BA_Gras_P_N_01_Eerste verdieping

Dossier
2104 GRAS

Betreft
Aanvraag
Omgevings-
vergunning

Casco verbouwing van de Wapens van Zeeland

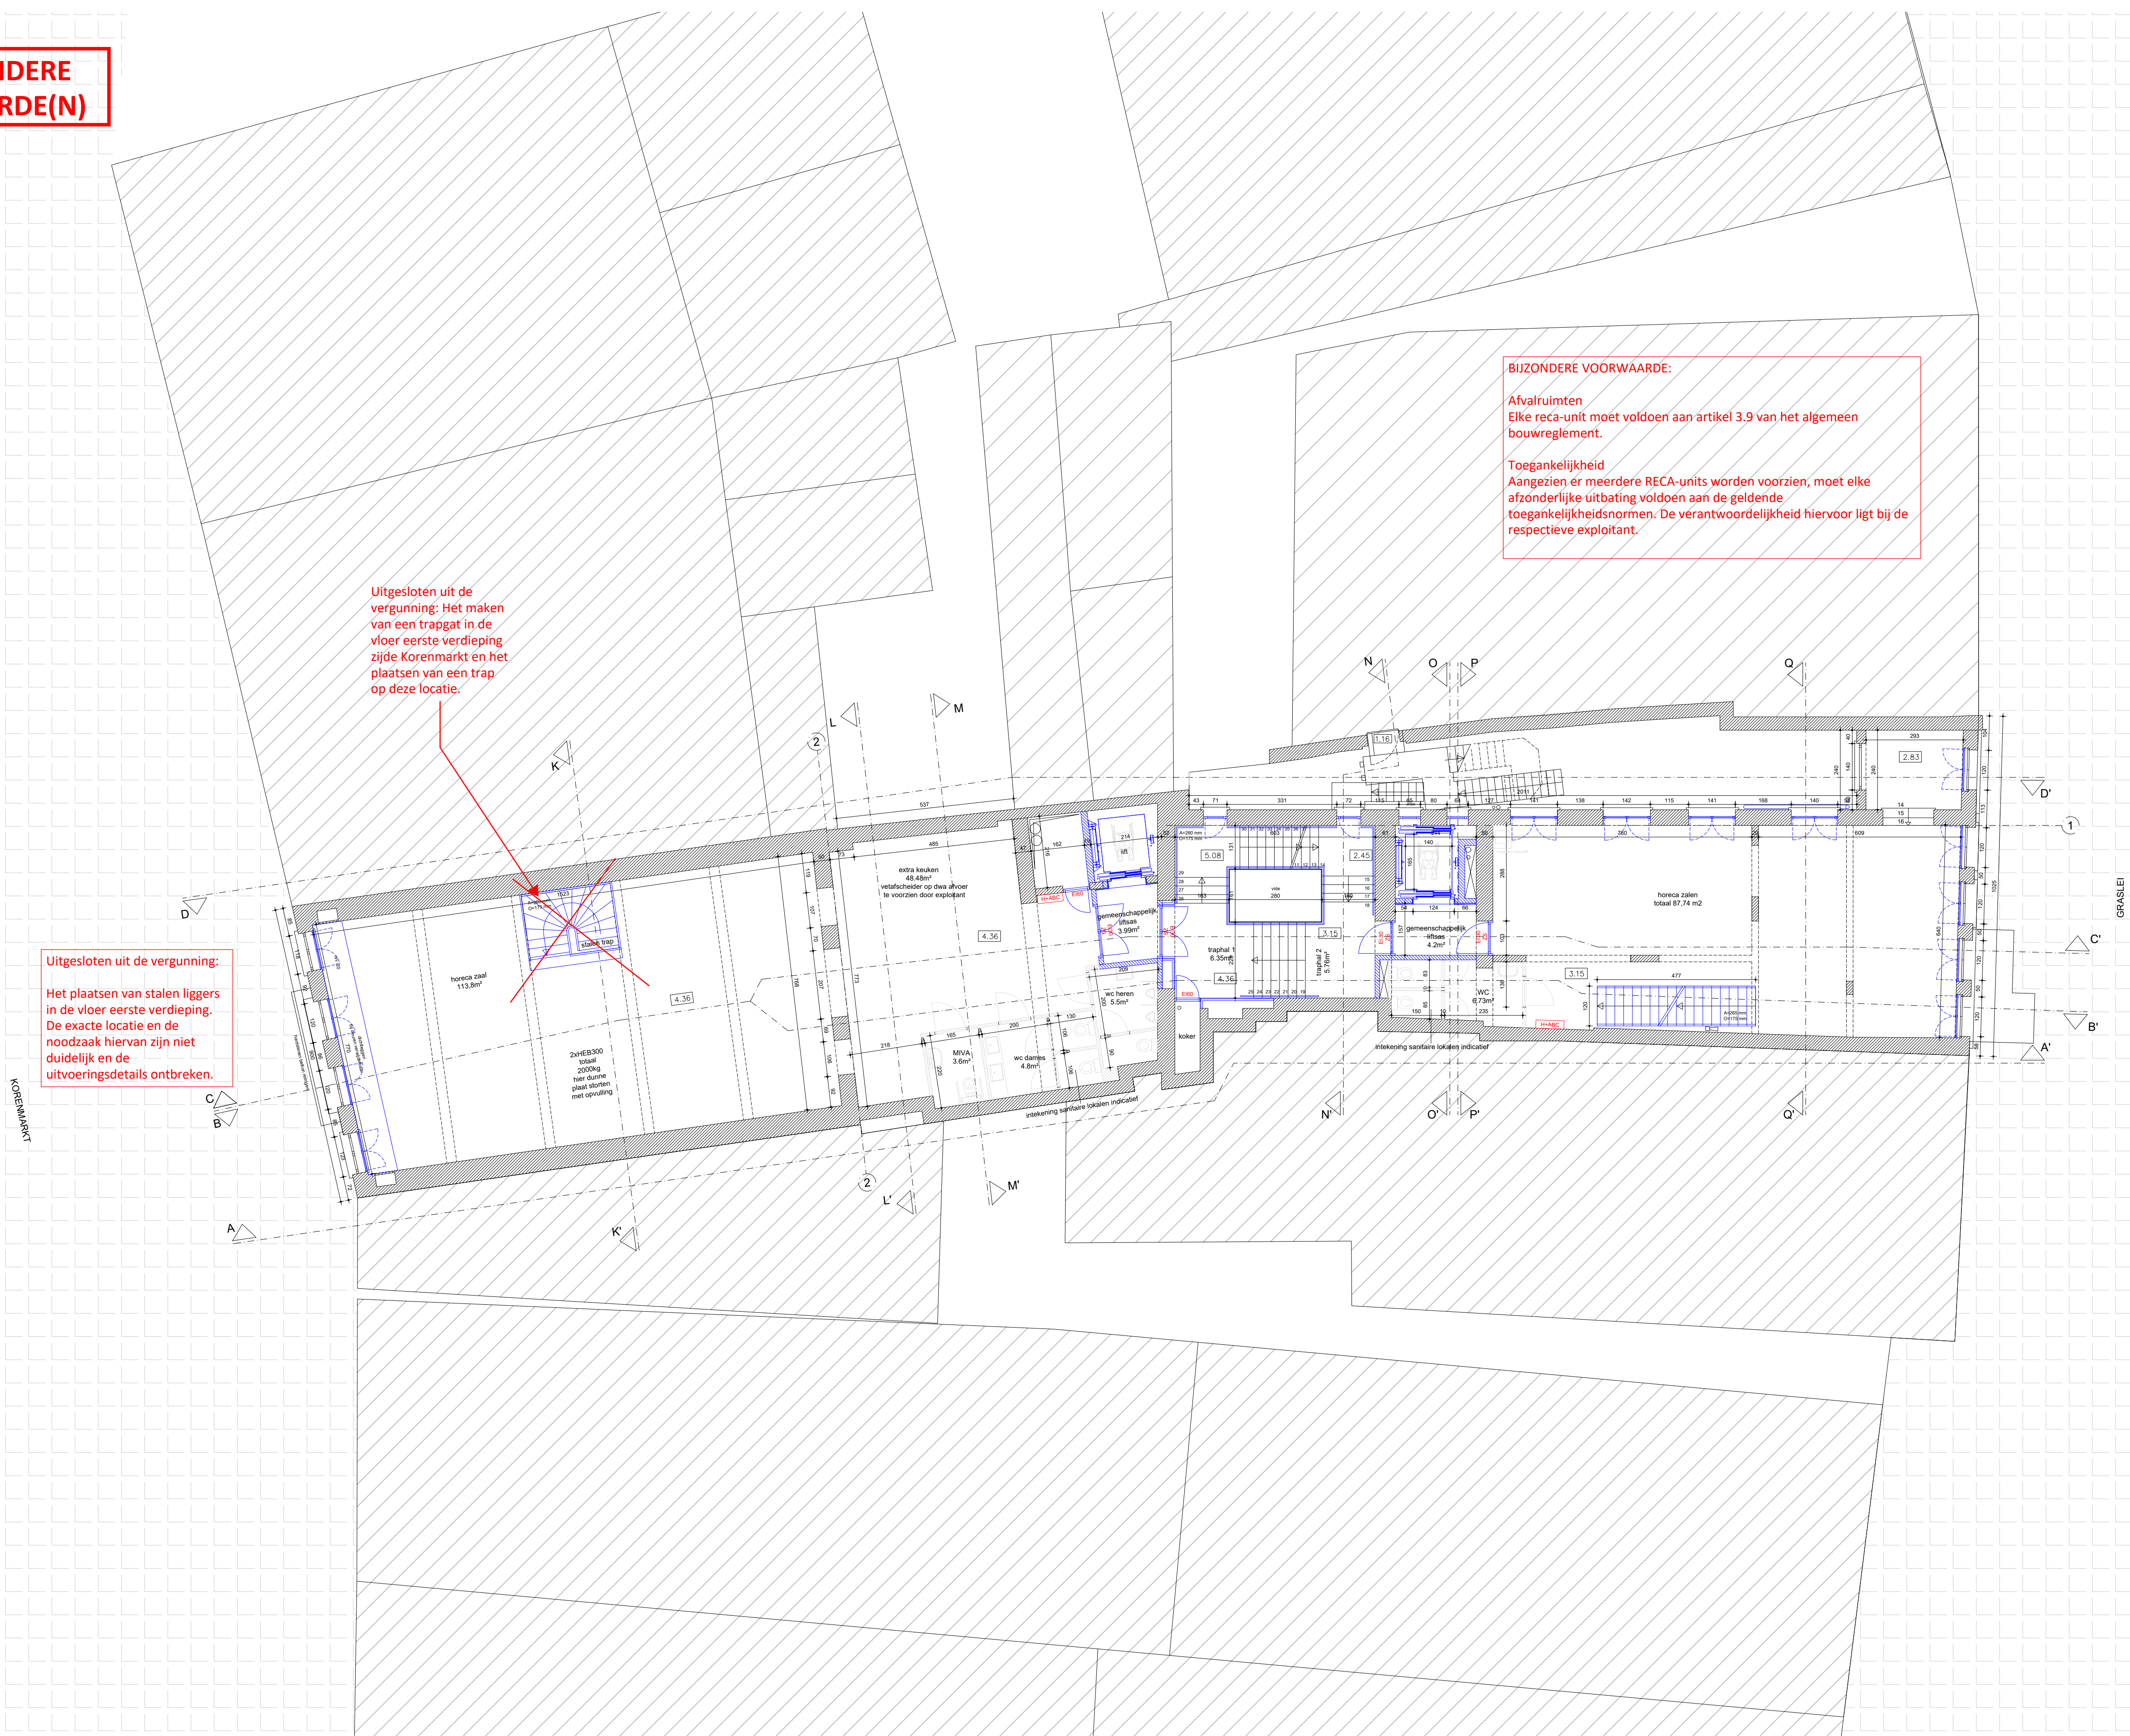
Afvalruimten
Elke reca-unit moet voldoen aan artikel 3.9 van het algemeen bouwreglement.

Toegankelijkheid
Aangezien er meerdere RECA-units worden voorzien, moet elke afzonderlijke uitbating voldoen aan de geldende toegankelijkheidsnormen. De verantwoordelijkheid hiervoor ligt bij de respectieve exploitant.

Uitgesloten uit de vergunning:
Het plaatsen van stalen liggers in de vloer eerste verdieping. De exacte locatie en de noodzaak hiervan zijn niet duidelijk en de uitvoeringsdetails ontbreken.

Uitgesloten uit de vergunning: Het maken van een trapgat in de vloer eerste verdieping zijde Korenmarkt en het plaatsen van een trap op deze locatie.
